Compatibiliteit van de Finder energiemeters

Op vraag van Velbus en de Belgische markt heeft Finder aanpassingen uitgevoerd aan de 7M.38.8.400.0112 bi-directionele energiemeter (FIN7M.38.8.400.0112). Deze aanpassingen laten simultaan gebruik van de S01 poort en S02 poort toe om de consumptie en injectie te communiceren via pulsen aan het Velbus energiemanagementsysteem.

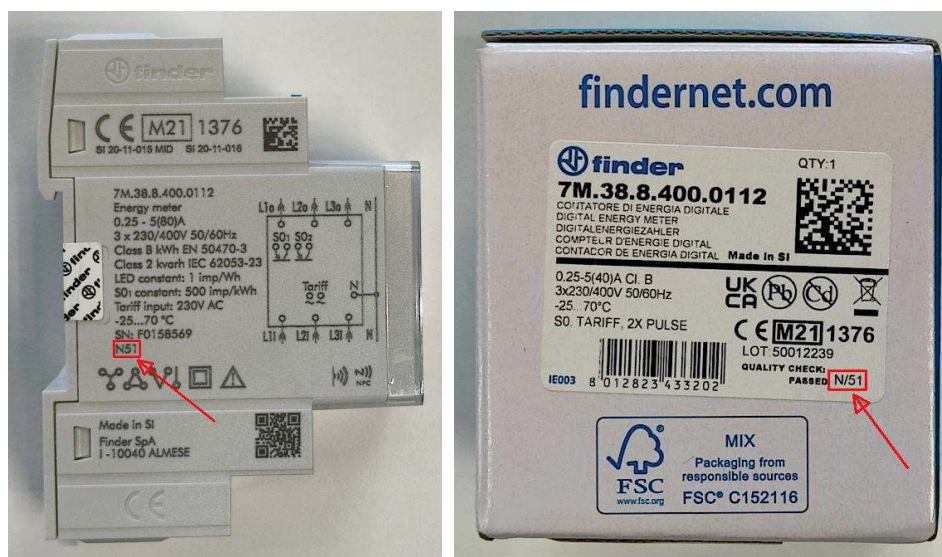
Om zeker te zijn dat u beschikt over een Finder 7M.38.8.400.0112 energiemeter welke de nodige aanpassing heeft gekregen, dient u het productienummer te controleren. U kan dit terugvinden op de linker zijkant van de module of op de itemsticker van de verpakking.

Het productienummer begint steeds met een letter voor het jaartal en 2 cijfers voor de productieweek. In bovenstaand voorbeeld is dit N51 (jaartal 2020, week 51). Enkel energiemeters met een productienummer P19 (jaartal 2022, week 19) of hoger (P21, P29, Q3, ...) bevatten de nodige aanpassingen voor uitlezing via de S02 poort.

Oude modules van de 7M.38.8.400.0112 hebben bijvoorbeeld een productienummer N49, N51, O20, ... Indien u zo een module aantreft in uw Velbus energieset (VMBEMS1W, VMBEMS1B of VMBECS1), of de module via Velleman gekocht heeft, dan vragen wij u dit te melden via ons ticketsysteem help.velbus.eu. We regelen dan een kosteloze vervanging van de module voor u.
